**Avis délibéré de la Mission Régionale  
d'Autorité environnementale de La Réunion  
sur le projet de création du parc du Volcan  
sur le territoire de la commune du Tampon**

n°MRAe 2023APREU5

Conformément au 3° de l'article R.122-6 et au I de l'article R.122-7 du code de l'environnement, la MRAe a été saisie pour avis par le préfet de région sur le projet de création du parc du Volcan sur le territoire de la commune du Tampon.

Zones concernées par la dérogation à l'interdiction générale de défrichement  
(extrait de l'étude d'impact – cf. page 64)

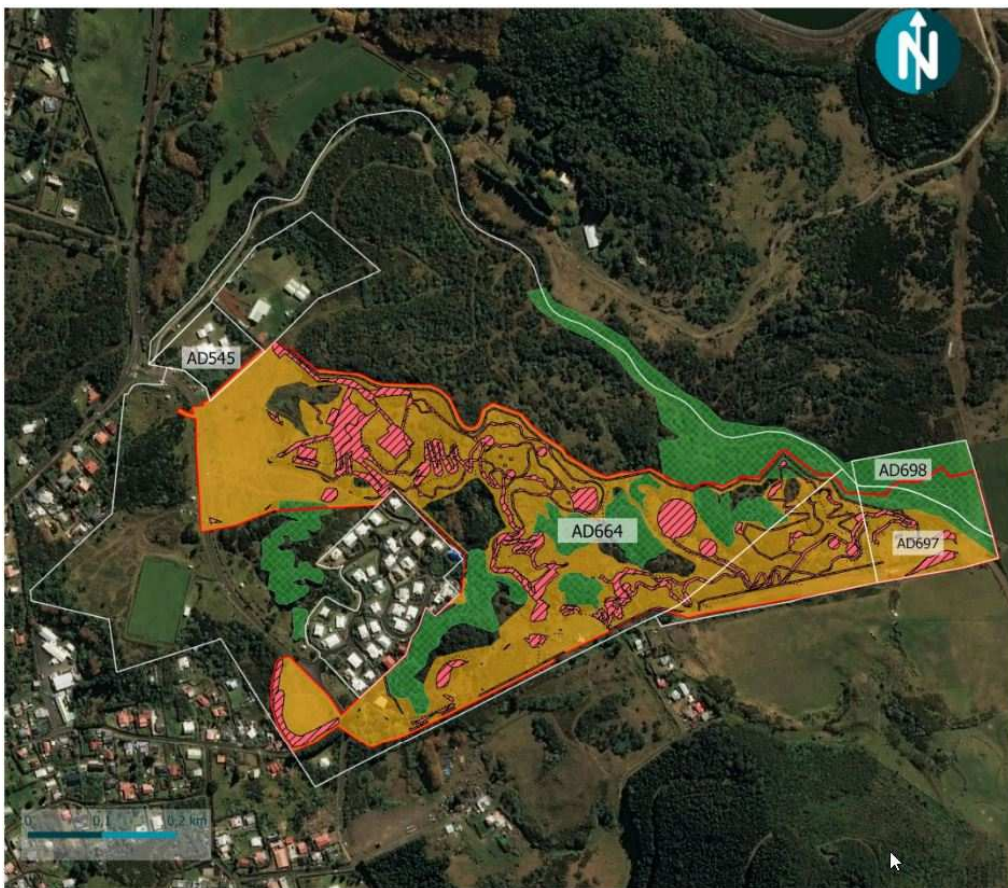
- ***Concernant les zones interdites au défrichement par l'ONF qui correspondent à des îlots de forêt primaire bien conservés abritant plusieurs espèces endémiques et indigènes (faune et flore) et apportent une biodiversité remarquable pour la préservation du site et du paysage, l'Ae demande à la commune du Tampon de les transcrire dans son PLU par un zonage particulier pour assurer leur protection (espace vert et arbres à protéger au titre de l'article L.151-19 du code de l'urbanisme, voire espace boisé classé – EBC).***

***Au pourtour immédiat du lotissement des Topazes, ce classement de protection permettra également de constituer des espaces de transition avec les activités du parc pour une meilleure tranquillité des riverains.***
